CIRCULAR ACLARATORIA N° 3

Ref.: Aclaraciones
Concurso Público de Precios 03/2023 – APPM
OBRA “Eliminación de cargas horizontales del sitio 3 – M.A.S.”

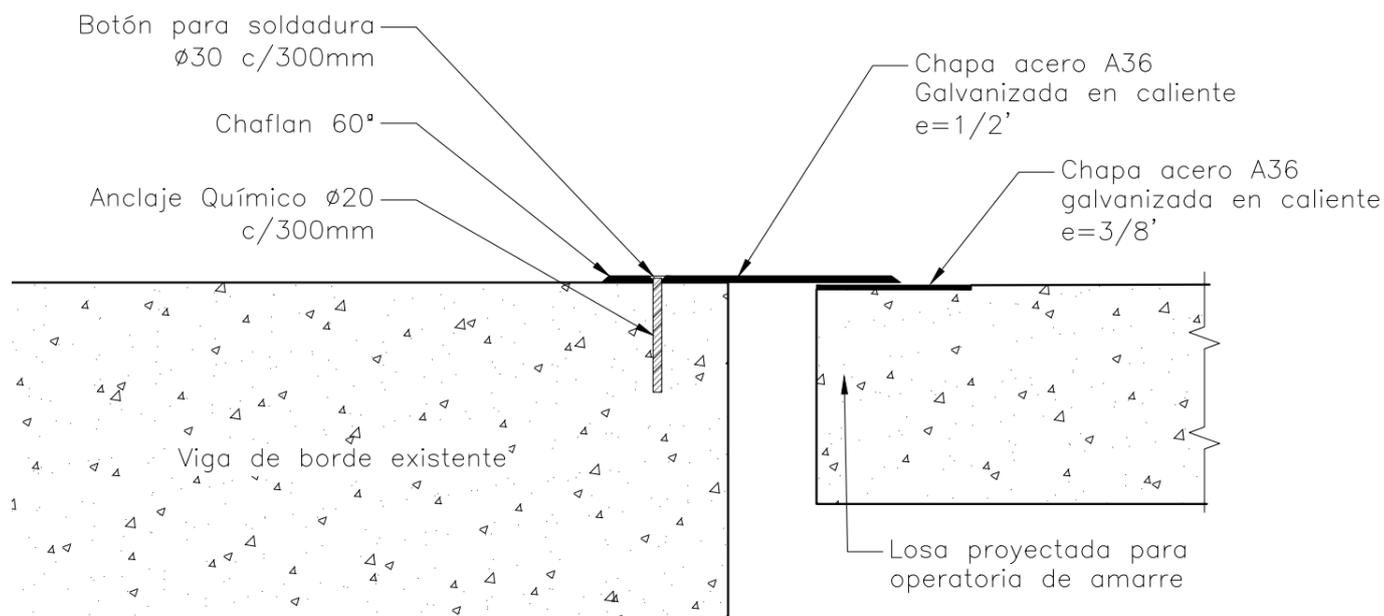
Se solicita detalle constructivo de las juntas de dilatación y su ubicación en los cabezales.

RESPUESTA:

Se adjunta un esquema tipo de la junta de dilatación. La misma deberá cubrir todo el espacio entre la “losa para maniobra de operarios” y el tablero del muelle existente.

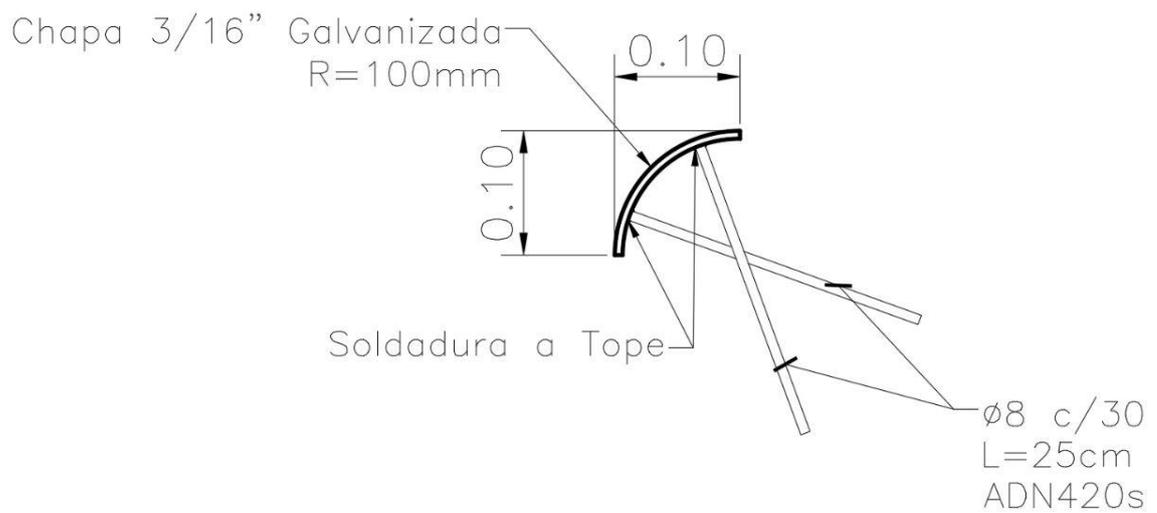
Se solicita detalle constructivo del guardacanto curvo y su ubicación en los cabezales.

Se adjunta esquema tipo de guardacanto. El mismo deberá colocarse en todo el perímetro de la "losa para maniobra de operarios" que da hacia el frente de atraque, de manera de proteger los cabos cuando tengan un ángulo negativo.
